ERGEBNIS-Protokoll

rot:
Verkehr

blau:
Gestaltung

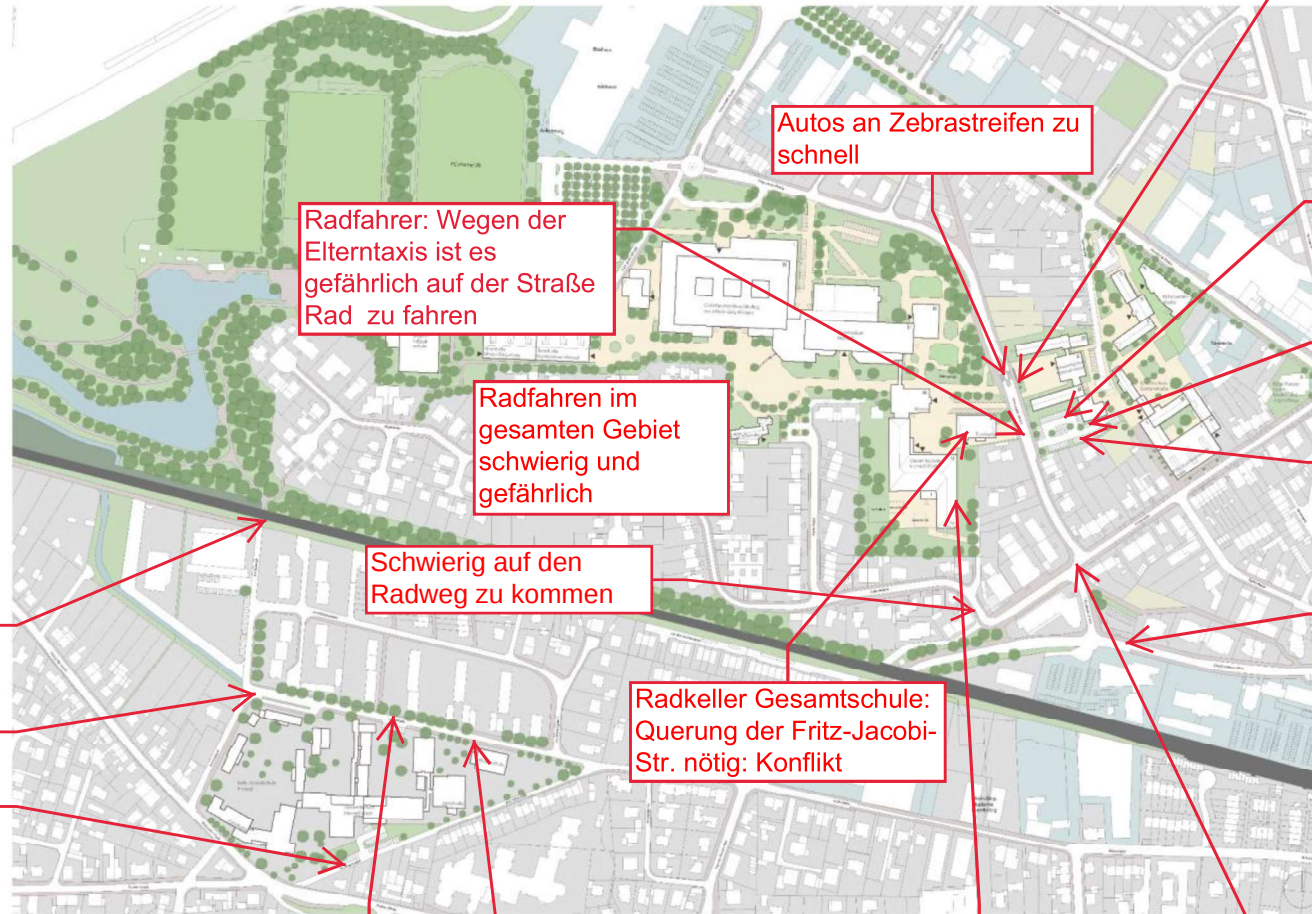
Gymnasium: Wunsch nach getrennten Schulhöfe, damit Klarheit besteht, wo die Grenze ist (keine Mauer, kein Zaun), klare Definition (Linie auf dem Boden oder so...) > auch in Bezug auf die Aufsichtspflicht wichtig

Gesamtschule: Auch Wunsch nach einer klaren Trennung: Es wird als unfair empfunden, dass die Gymnasiasten den Schulhof der Gesamtschule nutzen, z.B. auf den Bänken vor der Mensa sitzen

Betrachtungsraum Verkehr vergrößern um den Bereich des Fußgängertunnels

Autos fahren zu schnell um die Kurve

Wehrstraße: keinen Fußweg, also geht man auf der Straße bis zum Bus-Rondell

Wehrstraße: mehr Bäume und mehr Grün wären auch wichtig!

Dachbegrünung der Dächer der Flachdächer, ggf. auch Solarnutzung?

Busse fahren in Einbahnstraße: wegen der Elterntaxen stauen sich die Busse

Es kam zu Unfällen, die Autotüren wurden abgefahren, die Kinder werden auf der anderen Straßenseite herausgelassen

Problem: Standortwechsel > Idee: Fahrrad bzw. RVG-Bikes wären sinnvoll, um von hier aus zur Wehrstraße zu gelangen

PKW nehmen keine Rücksicht auf Fahrradfahrer

Wegen versetzten Pausenzeiten wäre auch eine gemeinsame Fläche für beide Schulen vorstellbar

ALLGEMEIN: Aurofreie Gestaltung, Begrünung: mehr Wiesen, Blumenwiesen und Bäume

Gesamtschule; Wunsch nach Sitzmöglichkeiten auf beiden Seiten der Schulhöfe, Schüler sitzen auf dem Boden

Gymnasium: es fehlt an Sitzgelegenheiten

Jüngere Kinder haben erst recht diese Probleme

Bürgersteige zu schmal, Busspur > genau dort werden die Schüler*innen abgeladen
Fahrradfahrer*innen: eigener Zugang zum Schulgelände wäre wichtig

Radfahrer von Gartenstraße kommend kollidieren mit Autos / Fußgängern

Fußweg neben Parkplatz Gartenstraße nicht nutzbar

Radfahrspur am Parkplatz Gartenstraße zu schmal

Bushaltestelle gefährlich, hinter dem Bus aussteigen > kein Überblick über die Straße und den Verkehr

Einstieg auf den Radweg schwierig

Elterntaxi haben keinen Ort außer auf der Straße, die Kinder rauszulassen > Konflikte vorprogrammiert

Chaos an der Kreuzung: diagonal querende Schüler*innen

Autos an Zebrastreifen zu schnell

Radfahrer: Wegen der Elterntaxis ist es gefährlich auf der Straße Rad zu fahren

Radfahren im gesamten Gebiet schwierig und gefährlich

Schwierig auf den Radweg zu kommen

Radkeller Gesamtschule: Querung der Fritz-Jacobi-Str. nötig: Konflikt
